COMPTE RENDU REVUE D'ANALYSE 1

ASCENSEUR A POISSONS

COMPTE RENDU REVUE D'ANALYSE 1
Responsable qualité : F.Pittet
Développeurs : F.Pittet – Q.Panissier – J.Tardos

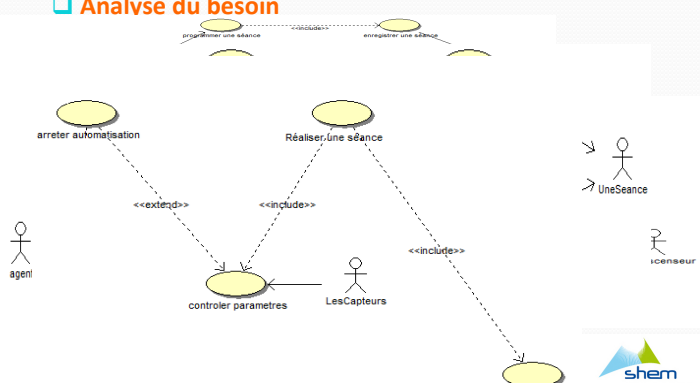
Sur cette diapositive, il faudra changer le titre et faire plus de liens entre les tâches de chaque étudiant.

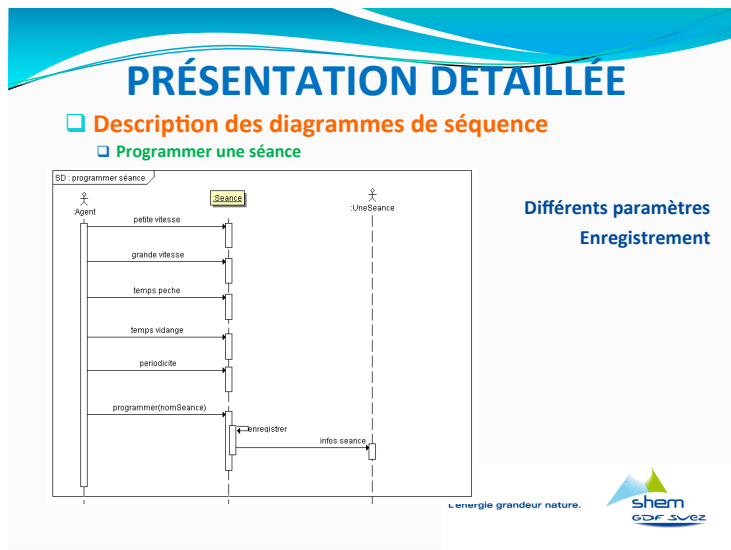
Pour les diapositives comprenant les diagrammes de séquences, il sera judicieux de retirer les titres pour permettre d'afficher ces derniers en plus grand. De plus, sur certaines diapositives comme sur celle du « Premier modèle objet » il faudrait enlever les mots clés sur les cotés.

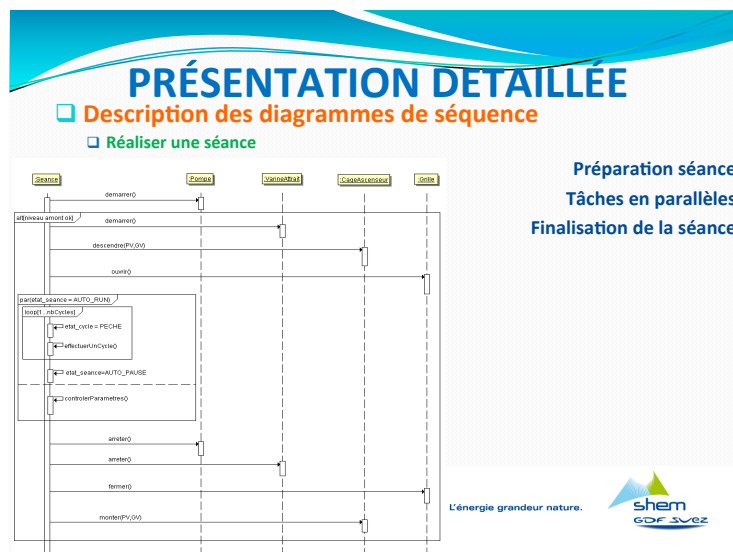
Sur cette diapositive, plus en détail les différents paramètres ainsi qu'agrandir le diagramme et réorganiser un peu la diapositive.

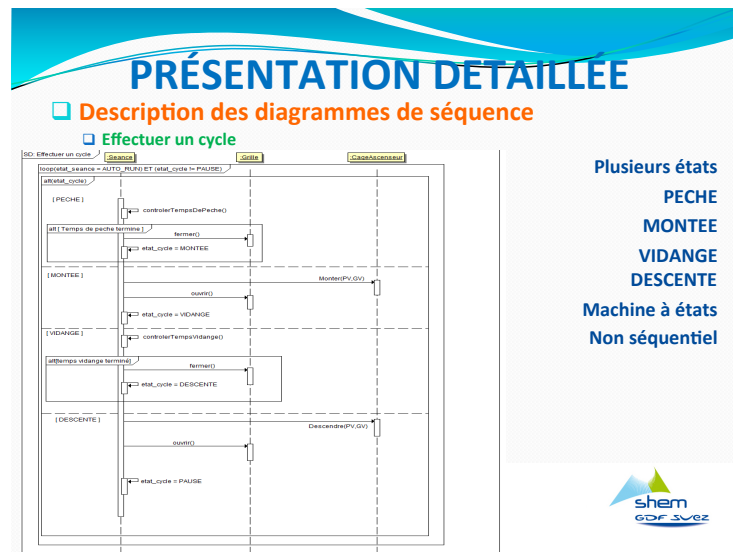
Ici il faut accentuer sur le fait que deux actions s'effectuent en parallèle : Réaliser une séance et Contrôler les paramètres. De plus il faut préciser qu'une séance peut être manuelle ou automatique, et selon dans quel état elle est il faut préciser les sous-états.

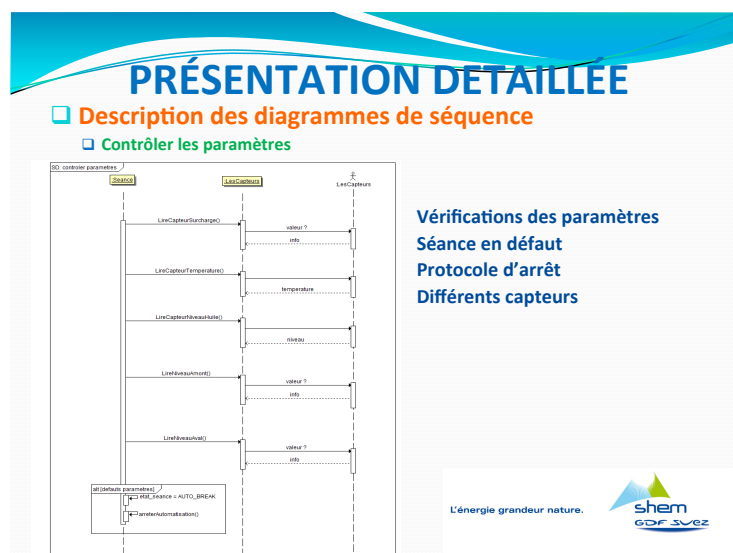
Ici il faut faire attention au vocabulaire utilisé, car à la fin d'un cycle on l'initialise pas, on change de cycle. De plus sur cette diapositive il faudra agrandir le diagramme de séquence.

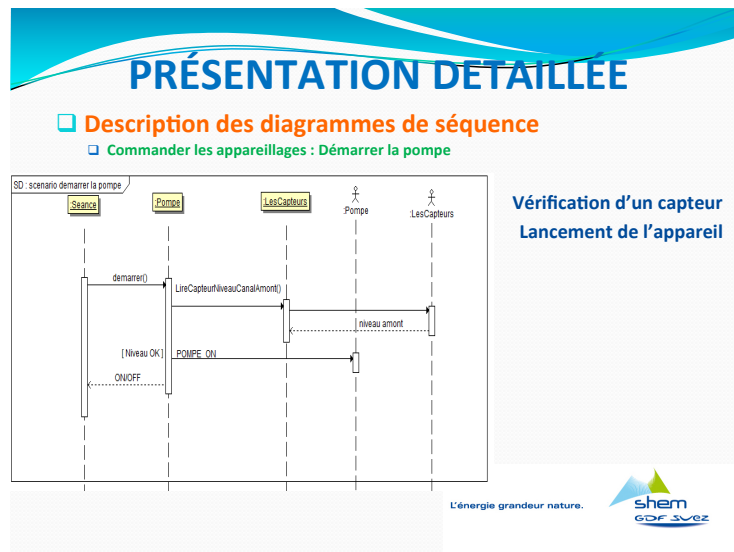
Ici il faudrait accentuer les explications et détailler le protocole d'arrêt qu'on a du faire dans le dossier d'analyse.

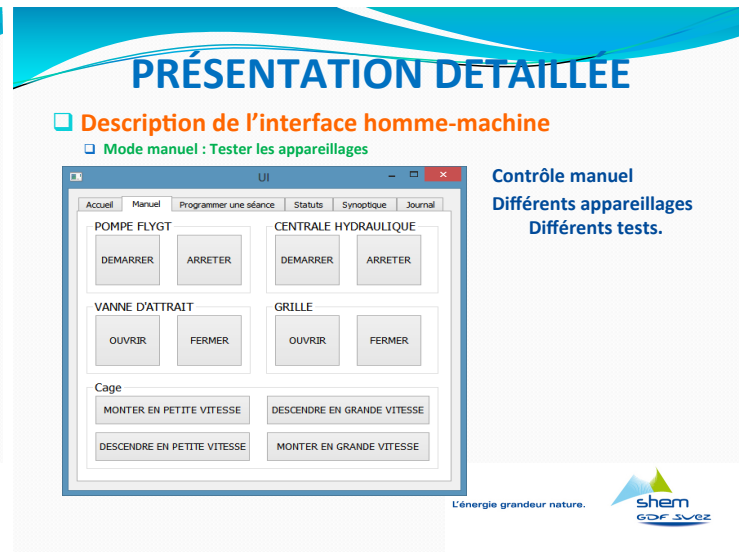
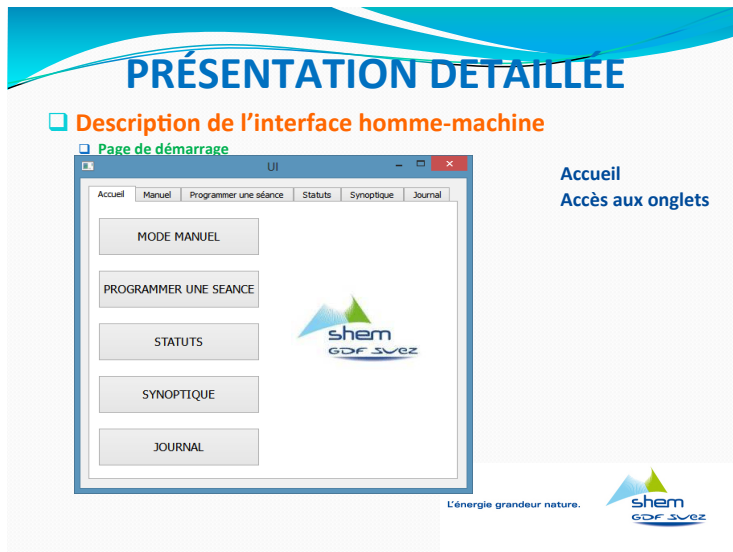
Concernant l'IHM, il nous faut expliquer plus en détail pourquoi de si gros boutons ont été utilisés. De plus expliquer pourquoi tous ces boutons figurent sur la page « Accueil ». Enfin il serait souhaitable que les onglets figurant en haut de la page, aillent sur le côté de la page pour permettre une meilleure accessibilité du système par l'agent. Enfin la partie « Journal » est une très bonne idée.
